**AVIS RELATIF À LA PROTECTION
CONTRE LES EVENTUELS EFFETS NOCIFS ET NUISANCES
PROVOQUÉS PAR LES RAYONNEMENTS NON IONISANTS
GÉNÉRÉS PAR DES ANTENNES ÉMETTRICES STATIONNAIRES
Commune : LA ROCHE-EN-ARDENNE - Exploitant : TELENET GROUP
Référence exploitant : LX6102B**

Rapport n° 3510 / 2023

Adresse	Rue de Samrée 6982 LA ROCHE-EN-ARDENNE (Samrée)
Coordonnées Lambert belge 72	241286E 100884N
Type d'implantation	Pylône
Exploitant	TELENET GROUP
Réf. du site de l'exploitant	LX6102B

Figure 1 : Vue en plan des lieux de séjour et des points de contrôle

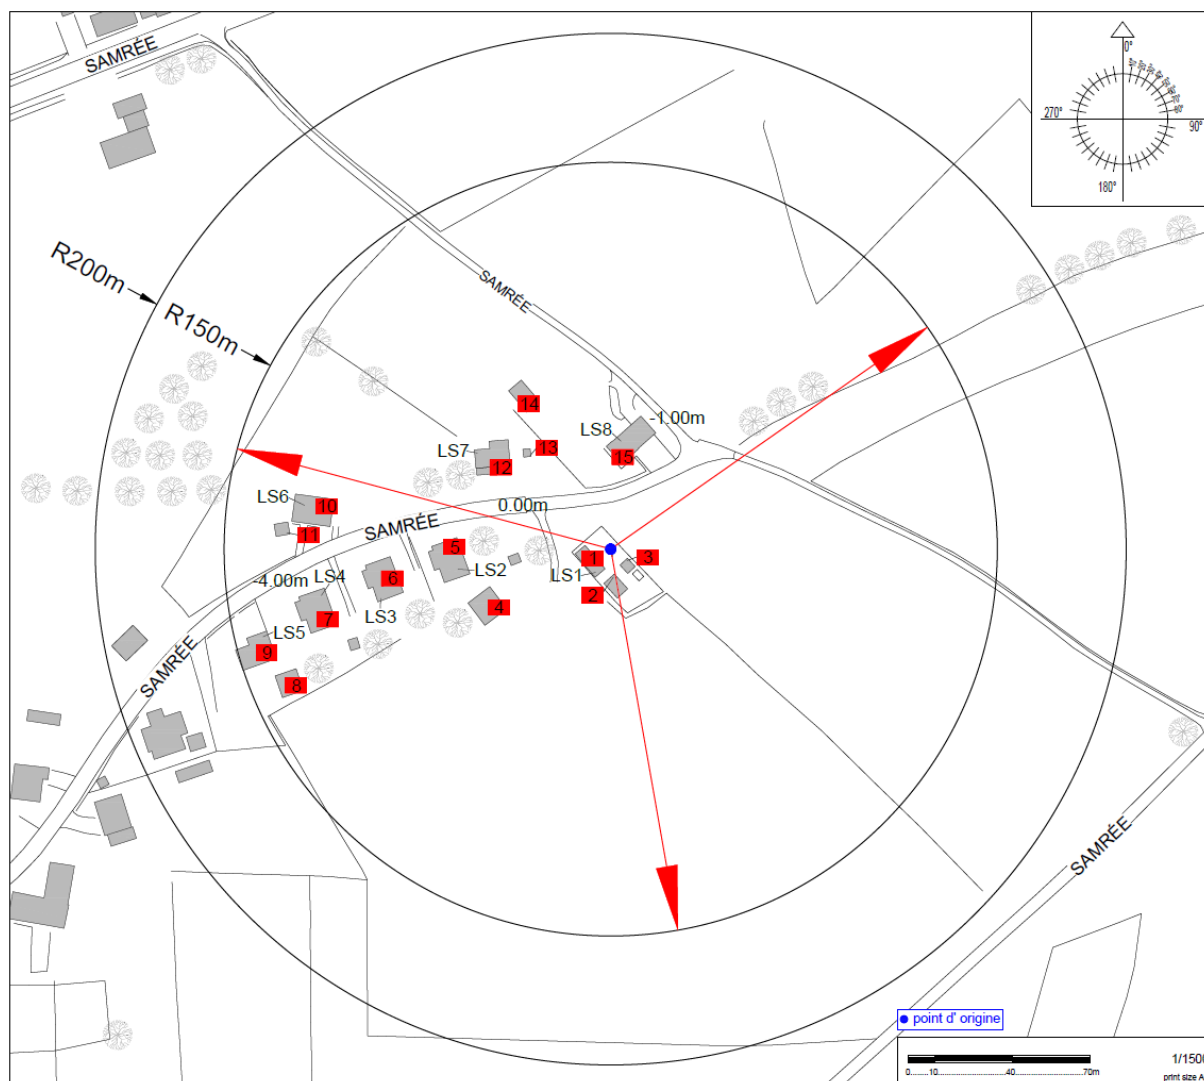
N° point de contrôle	LS	Atténuation (dB)	Indice d'exposition relatif à la limite par installation IE_i
10	LS6	3,0	0,272
9	LS5	3,0	0,219
11	LS6	3,0	0,135
7	LS4	3,0	0,088
8	LS5	3,0	0,085
5	LS2	3,0	0,065
12	LS7	3,0	0,051
13	LS7	3,0	0,049
6	LS3	3,0	0,044
15	LS8	3,0	0,036
4	LS2	3,0	0,025
14	LS8	3,0	0,023
2	LS1	3,0	0,018
1	LS1	3,0	0,006
3	LS1	3,0	0,005

En ce qui concerne les antennes de l'installation mentionnées dans le tableau 1, la distance maximale à laquelle la limite pourrait être atteinte, à l'extérieur, est égale à 160,7 m. S'il n'y a pas de LS à une distance inférieure, les antennes respectent forcément la limite d'immission.

Dans le cas des LS situés à l'intérieur des bâtiments, une atténuation d'obstacle est prise en compte et il en résulte que la distance maximale à laquelle la limite pourrait être atteinte se réduit à 113,8 m.

Figure 2 : Vue en plan des installations d'antennes dans un rayon de 300 mètres autour de l'installation faisant l'objet de la demande d'avis

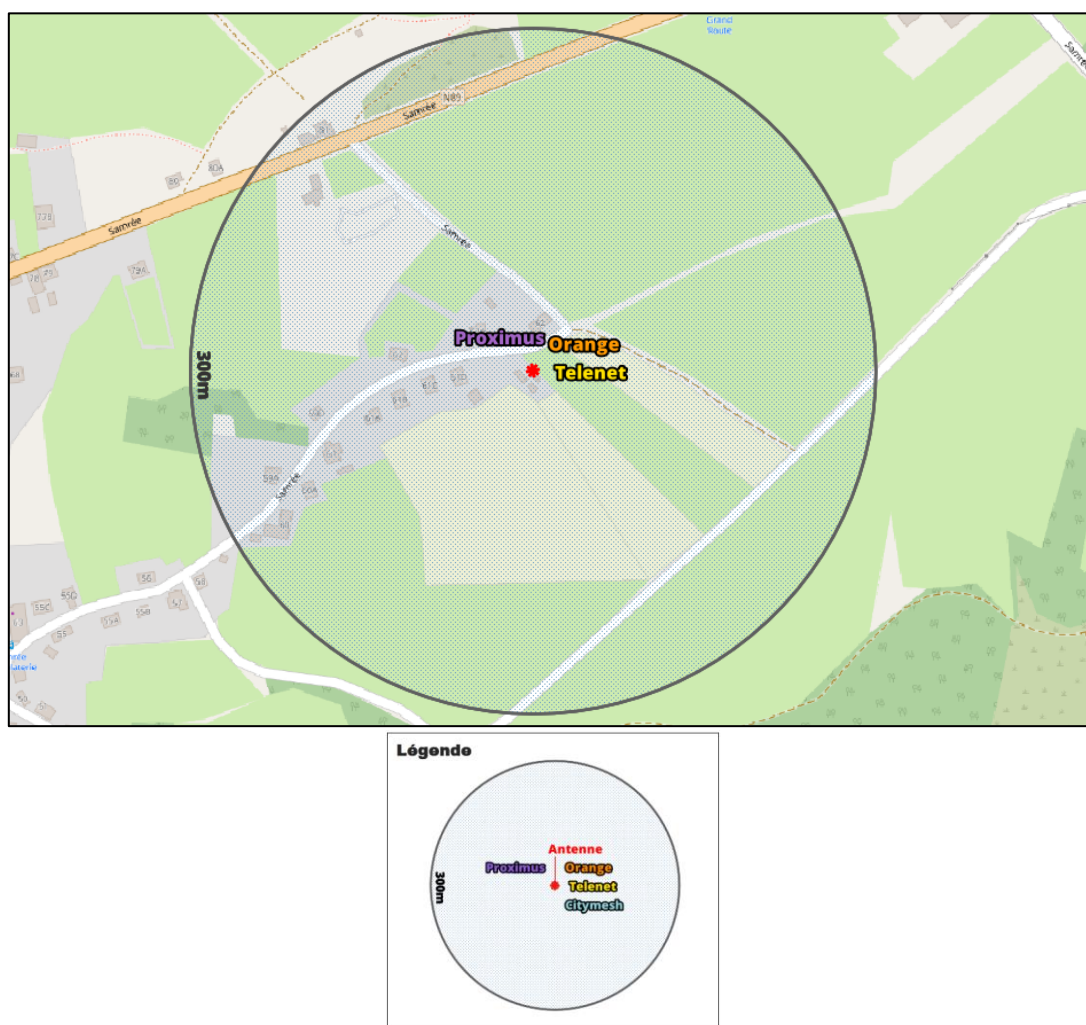
Compte tenu du nombre d'installations localisées dans la figure 2, il apparaît que l'intensité du rayonnement électromagnétique généré, dans les lieux de séjour situés à proximité de l'installation référencée dans le paragraphe 2, par l'ensemble des antennes émettrices stationnaires de l'ensemble des exploitants du même site d'antennes émettrices stationnaires respecte la limite fixée à l'article 4, § 2 du décret.
